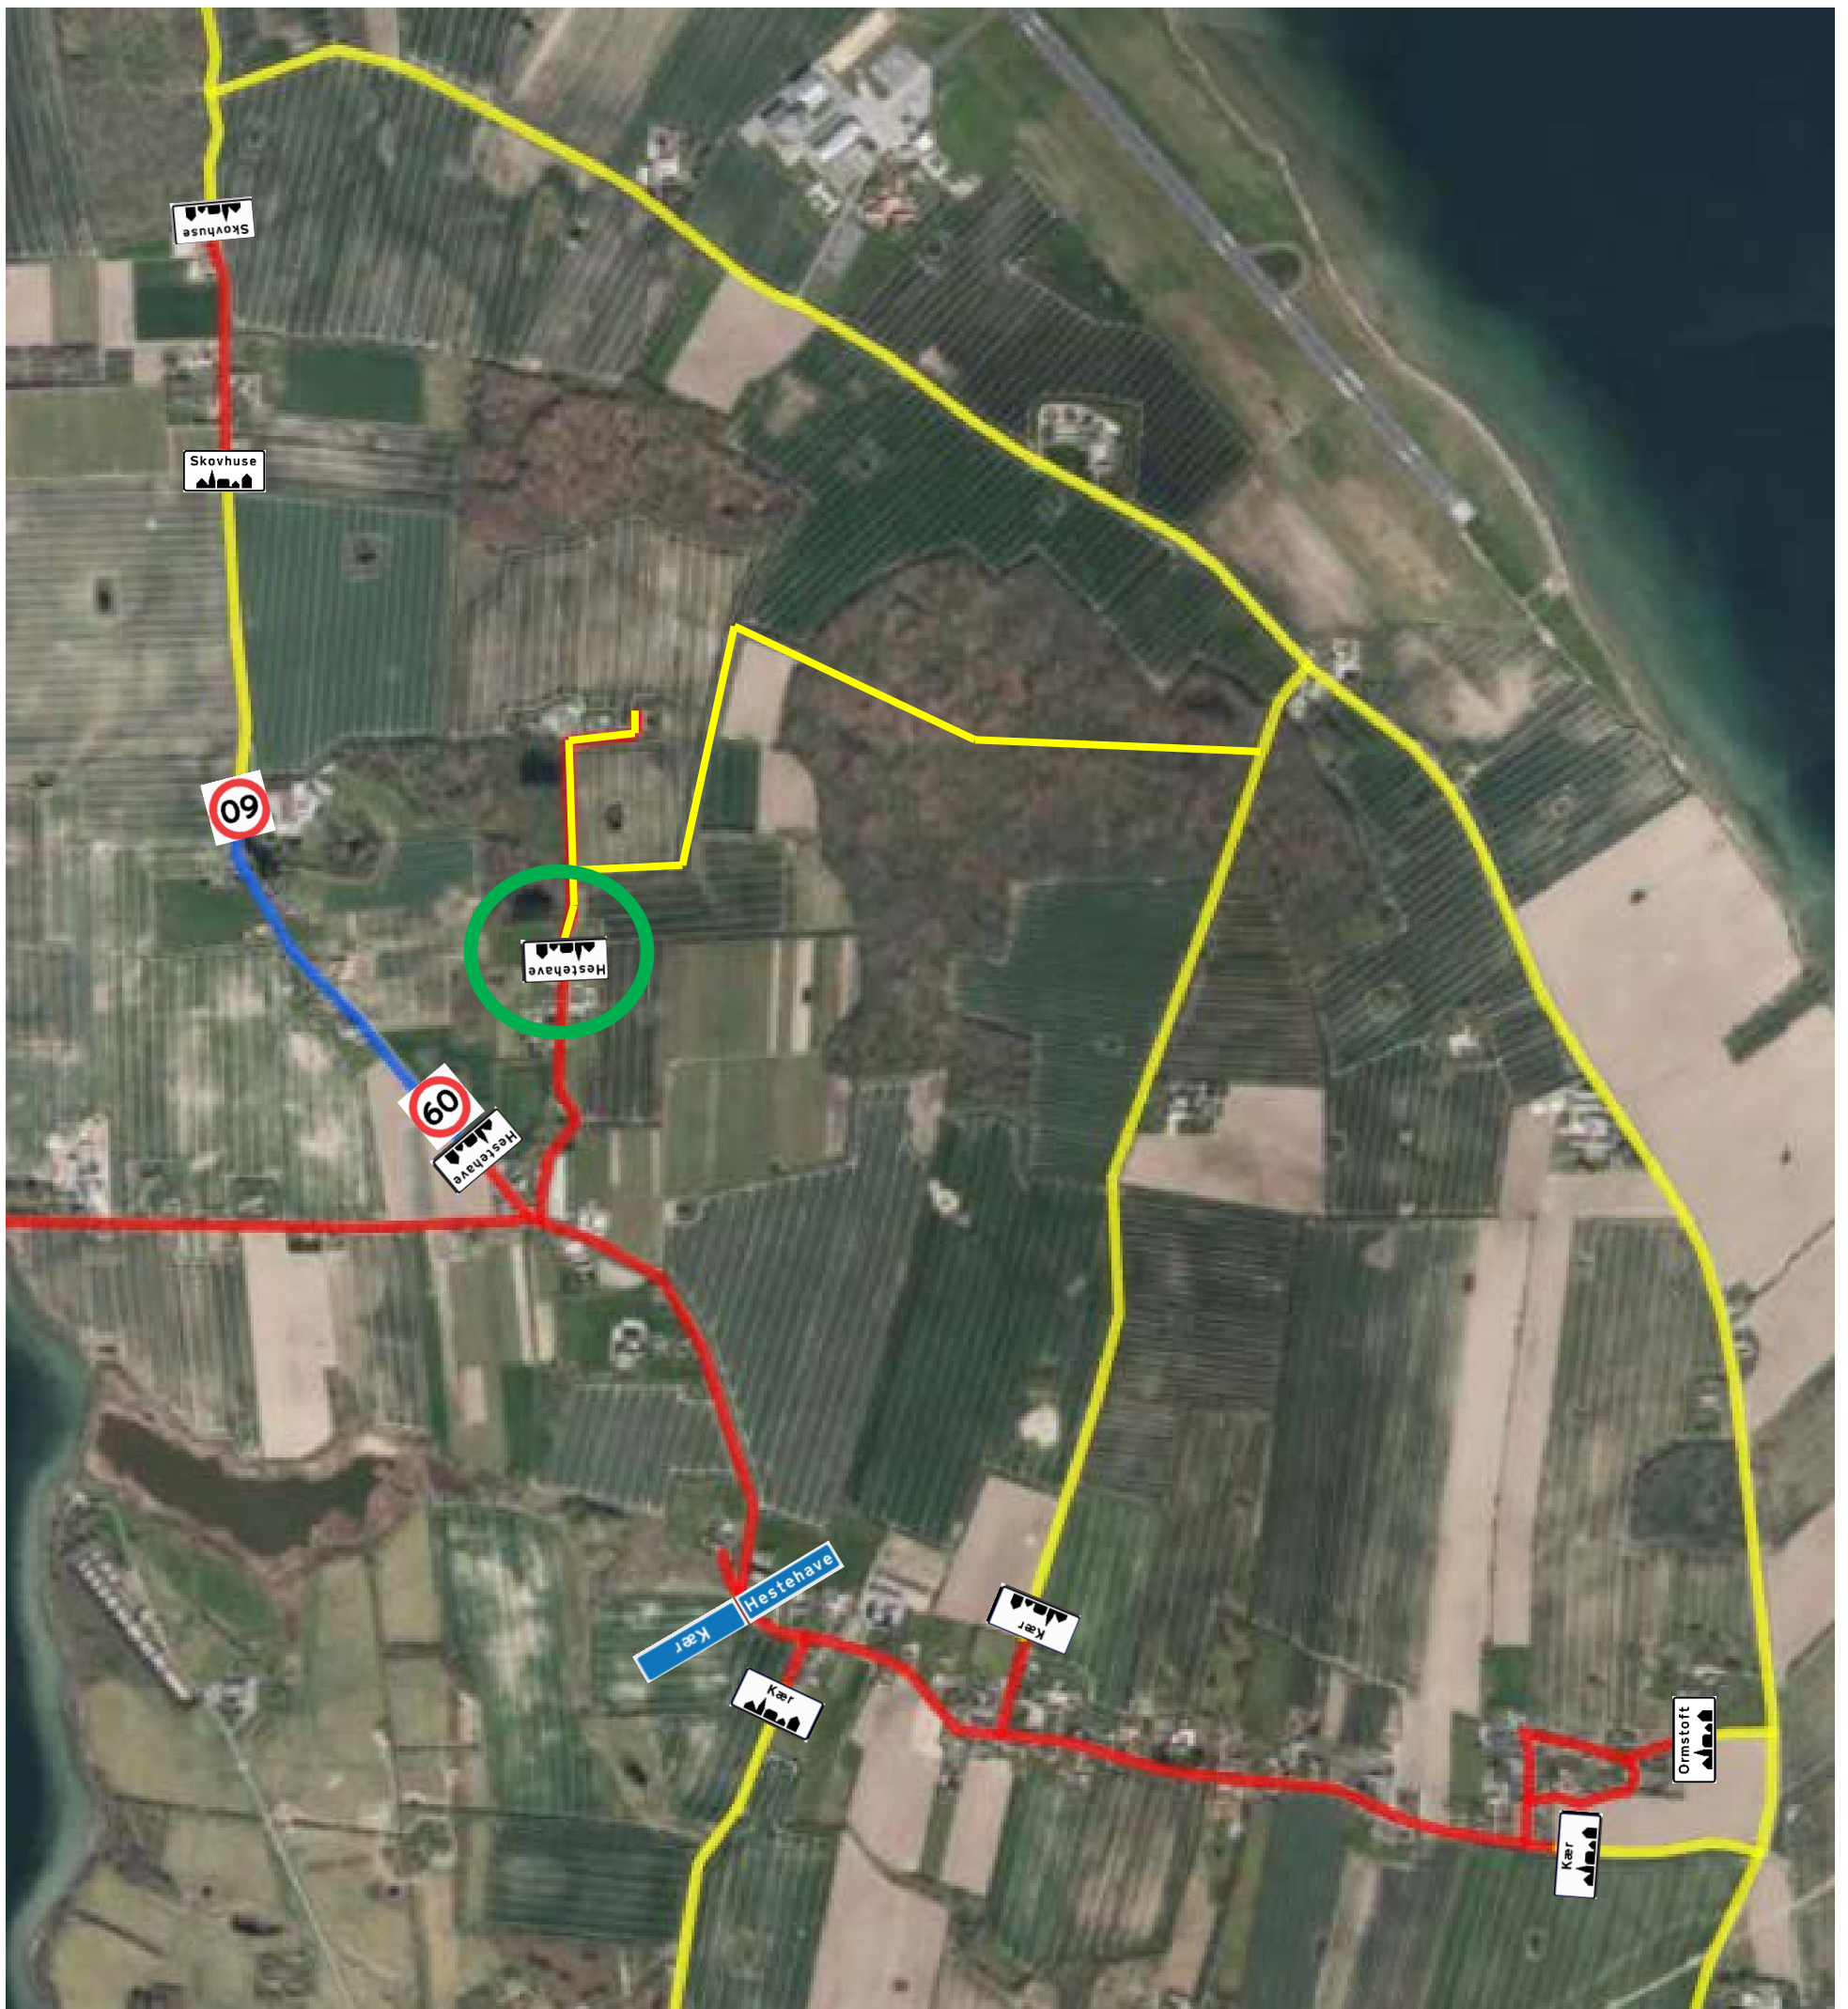
Kortet herunder er som skiltningen er nu i Kær, Hestehave, Omstoft og Skovhuse.
Vi har kørt strækningen igennem og det eneste der mangler, er byzonetavlen på Arnkildsmaj, den jeg har markeret med en grøn cirkel.

Rød strækning er E55 byzone 50km/t.

Blå strækning er C55 60km/t.

Gul Strækning er 80km/t.

Kortet herunder er som jeg ønsker skiltene ændret til.

De blå stedtavler til Kær og Hestehave fjernes og i stedet for at stræningen er byzone 50km. Skilte vi Kær E55/E56 og efter ca. 600 m. mod NV skilte vi Hestehave E55/E56. Strækningen i mellem de 2 byer ønsker jeg at skilte med 60km.

Begrundelsen for mit ønske er, at der er et langt stykke på ca. 600m. hvor vejen ikke bærer præg af, at være tættere bebygget område og billisterne mister respekten for byzonetavlerne.
